Oggetto: Autorizzazione ex art. 9 D.Lgs. n. 190 del 25.11.2024 alla realizzazione e all'esercizio di impianto di produzione di energia da fonti rinnovabili. Richiesta di verifica adeguatezza e completezza documentazione. Proponente: REN 160 S.r.l. - Sede impianto in Strada Comunale Lovazzolo snc, Rocca Grimalda (AL). Convocazione conferenza dei servizi del 21/08/2025.
2° Contributo tecnico e richiesta integrazioni

stralcio dell'intervento previsto dalla Provincia di Alessandria sul ponte T. Orba della SP n.185

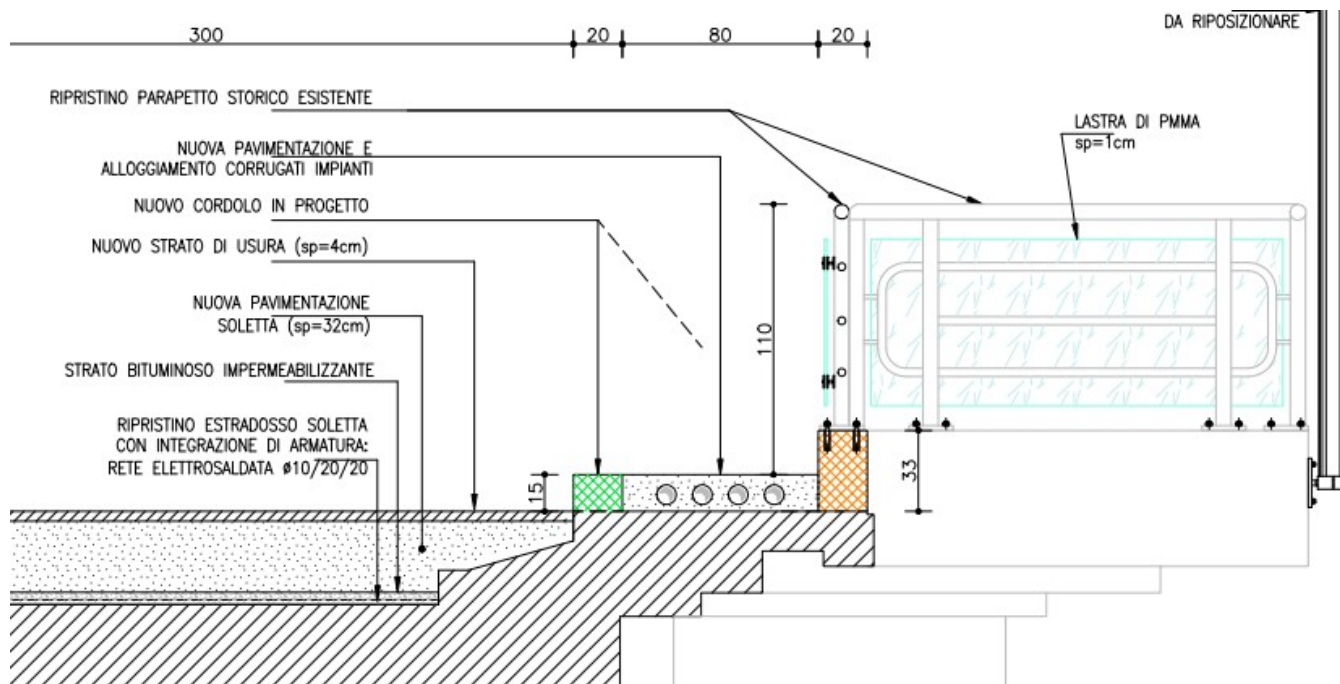
L'elaborato grafico n. 069 relativo all'attraversamento del T. Orba, nella sezione "Stato di progetto", non chiarisce la reale possibilità di staffarsi all'impalcato del ponte senza occupare anche parzialmente la sezione utile di deflusso della piena nella sezione sottesa dal manufatto.

Visto quanto riportato nella stessa tavola ovvero che "In merito a tale attraversamento si evidenzia che la Provincia di Alessandria, in data 18/12/2024, ha pubblicato una procedura di appalto (riferimento G00896) relativa ai "lavori di ripristino strutturale del ponte sul torrente Stura al km 21+800 della SP 155 e sul torrente Orba al km 30+400 della SP 185 in comune di Ovada". Tale progetto prevede, tra gli altri interventi, la posa di una serie di tubi corrugati disponibili per il passaggio di sottoservizi (Qualora quindi

l'intervento fosse concluso e vi fossero corrugati disponibili, e-distribuzione (che costruirà e gestirà l'impianto di rete) in fase di cantierizzazione potrà utilizzare la predisposizione all'attraversamento di sottoservizi oggi in via di realizzazione." e considerato che ad oggi il ponte sul T. Orba, dopo un periodo di chiusura, è stato riaperto presupponendo che i lavori relativi al piano viabile ed ai marciapiedi siano stati ultimati e che pertanto potrebbero esserci corrugati disponibili al passaggio del cavidotto (vedasi stralcio sotto riportato sezione di progetto Provincia di Alessandria relativa alla ristrutturazione del ponte sul T. Orba), tale elaborato (069) potrebbe essere ritenuto esaustivo, ma con le modifiche recepite le condizioni sotto riportate.

In caso di staffaggio si richiede di verificare e confermare l'effettiva disponibilità di sufficiente spazio per lo staffaggio del cavidotto all'impalcato del ponte, considerata l'attuale presenza sullo stesso di altri sottoservizi. A tale riguardo, si precisa che lo stesso cavidotto dovrà essere interamente mantenuto al di sopra della quota di intradosso della chiave della campata del ponte, da dimostrare mediante predisposizione di adeguata sezione a tutt'alveo a ridosso dell'attraversamento provinciale, idoneamente quotata, con l'indicazione della posizione del cavidotto rispetto alla quota sopra indicata, specificando il corretto lato del ponte (di monte o di valle) sul quale verrà staffato lo stesso.

In caso di passaggio sottotraccia nel marciapiede, ammesso che sia assentibile per una linea in MT in tale posizione, dovrà essere indicato il corrugato da utilizzare.
